**Verslag huishoudelijke elektrische installatie op laagspanning en zeer lage spanning****Algemeen:**

Referentie: 009-20260318-03	Datum controle: 18/03/2026
Keurder: 009

Eigenaar: Onbekend	EAN-code: 541448820054997552
Adres installatie: Wolvenstraat 1, 9620 - Zottegem	Nummer teller(s): 1sag1100933184
	Distributienetbeheerder installatie: Fluvius
Datum uitvoering installatie:	☐ Vóór 01/10/1981 ☒ Tussen 01/10/1981 en 01/06/2020 ☐ Vanaf 01/06/2020
Type:	☒ Wooneenheid ☐ Niet-huishoudelijk ☐ PV ☐ Batterij ☐ Laadpaal

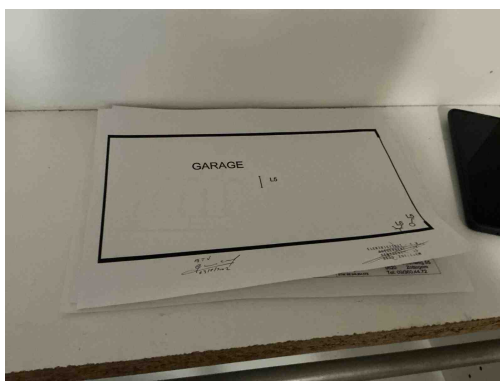
S04 - De spanning en/of de aard van de stroom is niet vermeld op het ééndraadsschema (Boek 1: 3.1.2.1).
Opmerking: Aard van de stroom is niet weergegeven

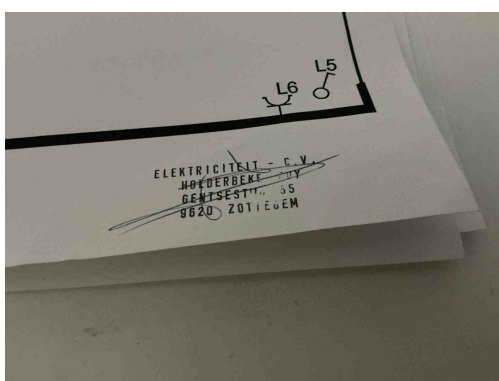
S07 - De situatieplannen stroken niet met de werkelijkheid (Boek 1: 3.1.2.1).
Opmerking: Niet volledig enkel blad van de garage
